**Avis délibéré de l’Autorité environnementale
sur la création d’un relais-vrac GPL et d’un
diffuseur autoroutier à Druye (37)**

n°Ae : 2019-74

Avis délibéré n° 2019-74 adopté lors de la séance du 9 octobre 2019

Figure 3 : Synthèse des enjeux naturalistes pour le site du diffuseur

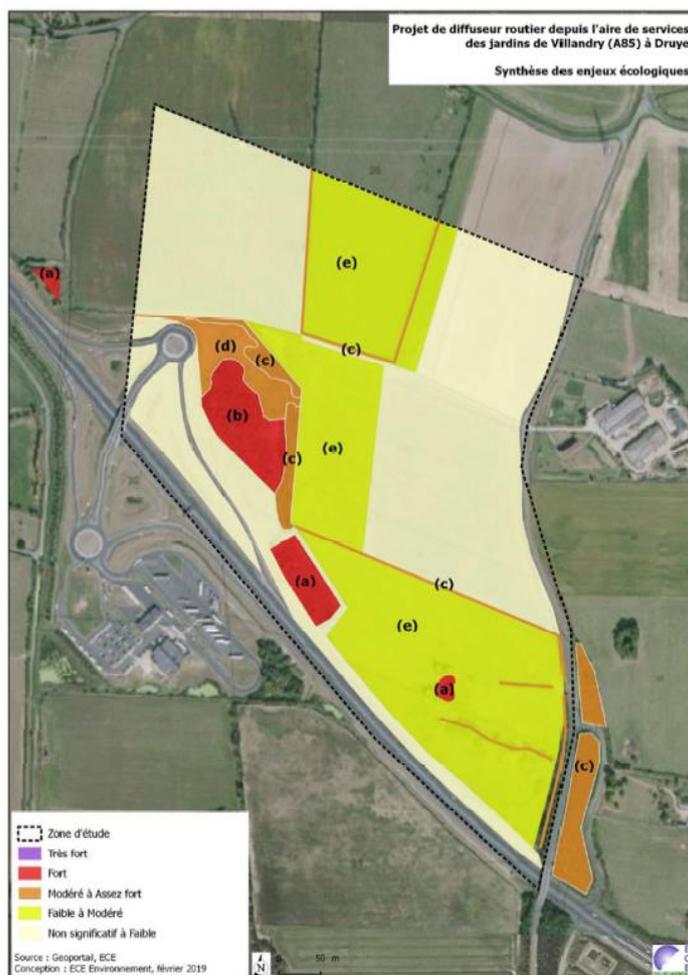
Le dossier présente des cartographies de synthèse claires (cf. figures 3 et 4 ci-après) permettant de localiser les principaux secteurs à enjeux, situés en bordure sud-est de l'aire de service : ancienne carrière, mares, saulaie marécageuse dans le cas du diffuseur et dépressions humides utilisées par les amphibiens pour leur reproduction dans le cas du relais-vrac.

Le secteur d'implantation du projet est peu dense en habitations, la plus proche (ferme située à droite de la figure 3) est située à un peu plus de 100 mètres de l'extrémité de la bretelle du diffuseur et de 300 mètres du relais-vrac, celui-ci n'étant distant que d'un peu plus de 300 mètres des hameaux de la Sansonnière et de la Bernassière. Le dossier considère l'enjeu « population et contexte socio-économique » comme fort (en positif), sans réelle justification et ce d'autant plus que, comme on le verra plus loin, l'étude d'impact prend l'hypothèse d'une absence d'induction de trafic local.
